Mission régionale d'autorité environnementale
Grand Est

**Avis sur le projet d'exploitation
du Parc éolien Les Longs Jours
à Fresnois-la-Montagne (54)
porté par la société SEPE Les Longs Jours**

n°MRAe 2023APGE102

Nom du pétitionnaire	SEPE Les Longs Jours
Commune	Fresnois-la-Montagne
Département	Meurthe et Moselle (54)
Objet de la demande	Demande d'autorisation environnementale de construire et d'exploiter un parc éolien de 3 aérogénérateurs et 1 poste de livraison.
Date de saisine de l'Autorité environnementale	25/07/2023

Figure 2 : Contexte éolien vis-à-vis des parcs environnants

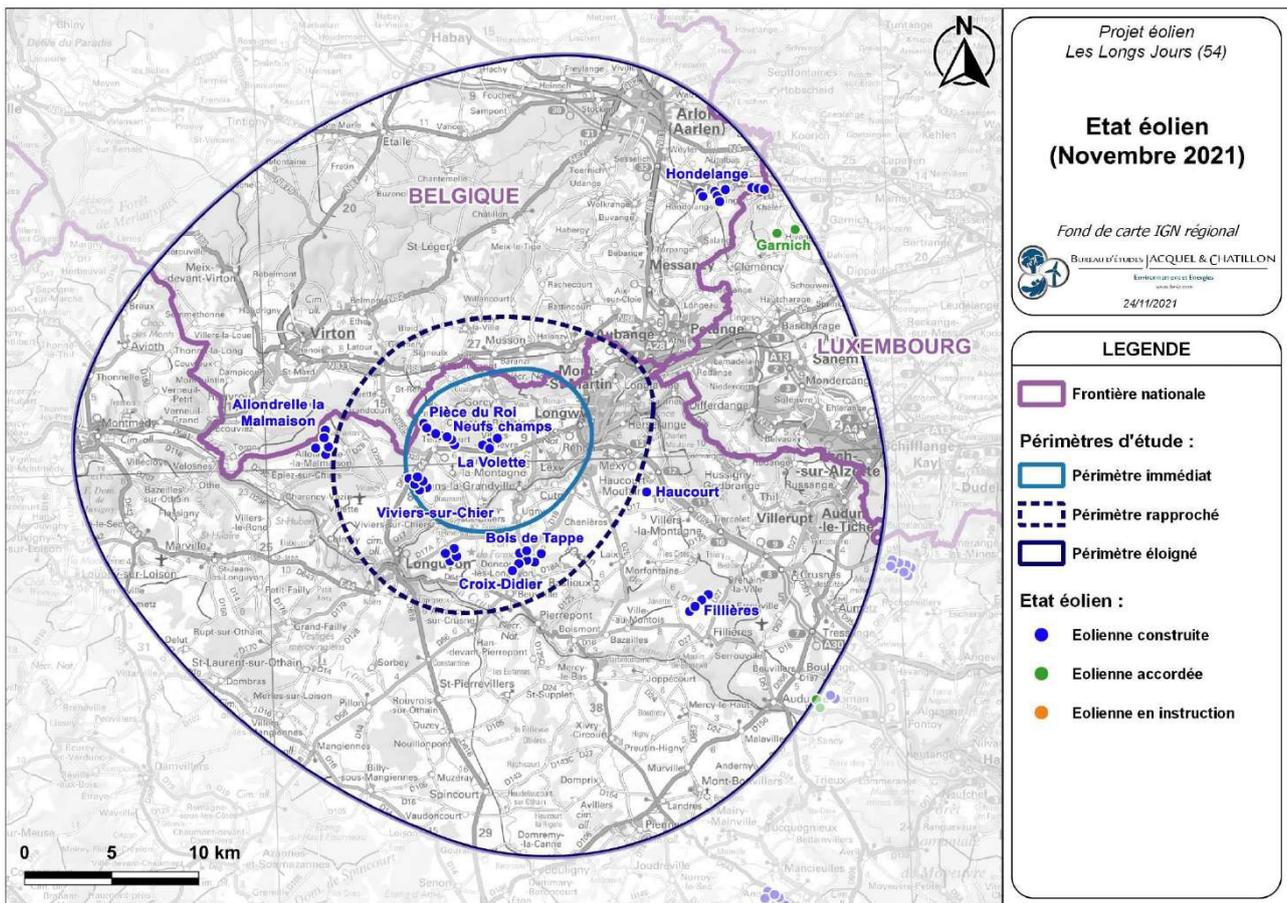
Ce projet s'implante dans un secteur où l'éolien est déjà fortement présent et sera situé à proximité de nombreux parcs déjà en activité ou autorisés. Plusieurs périmètres d'études sont définis (immédiat, rapproché et éloigné) (Cf. figure 2 ci-dessous). Le périmètre éloigné comptabilise 11 parcs éoliens construits ou accordés. On dénombre ainsi 48 éoliennes construites et 2 éoliennes accordées. Le parc éolien voisin de La Volette s'insère au sein de la zone d'implantation du projet, il est constitué de 4 aérogénérateurs de 150 m de hauteur en bout de pale. Au sein du périmètre immédiat, on comptabilise également les parcs des Neufs champs (4 éoliennes de 125 m), de la Pièce du Roi (4 éoliennes de 125 m) et de Viviers-sur-Chiers (10 éoliennes de 122 m).

L'Ae constate que le projet est classé en secteur à enjeu très fort au titre de la saturation paysagère d'après la cartographie régionale⁸ des zones favorables au développement de l'éolien issue de la consultation publique d'avril 2023.

L'analyse de saturation visuelle montre que, pour Tellancourt, l'occupation visuelle passe de 155° avant le projet à 170° avec le projet.

L'Ae constate que le nouveau projet aggrave la saturation visuelle qui était déjà forte.

L'Ae recommande à la préfète de Meurthe et Moselle de veiller dans le futur à limiter le développement des projets éoliens dans ce secteur géographique déjà fortement saturé, et dans le cadre de nouveaux projets, de demander aux pétitionnaires d'examiner d'autres solutions de substitution raisonnables pour le choix du site, au sens de l'article R.122-5 II

Figure 4 : zones Natura 2000 et ZICO présents dans l'aire d'étude éloignée

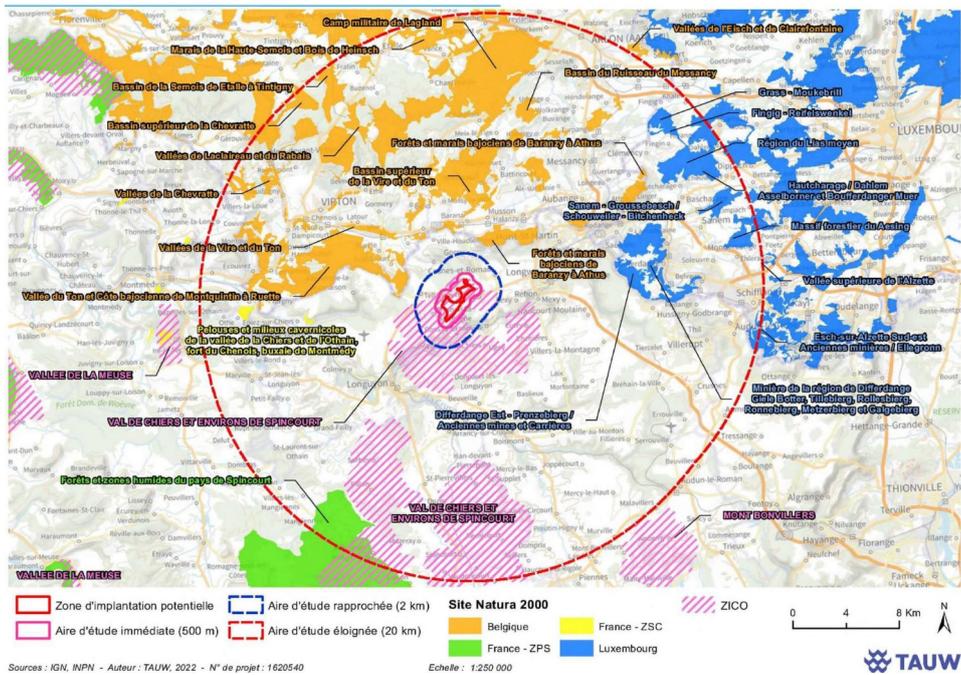
23 sites Natura 2000 sont présents dans l'aire d'étude éloignée du projet (figure 4) dont plusieurs en Belgique et Luxembourg, parmi les plus proches on peut citer :

Compte tenu de la proximité des frontières (3,5 km de la Belgique, 11 km du Luxembourg), l'Ae recommande à la préfète de consulter également les autorités belges et luxembourgeoises.
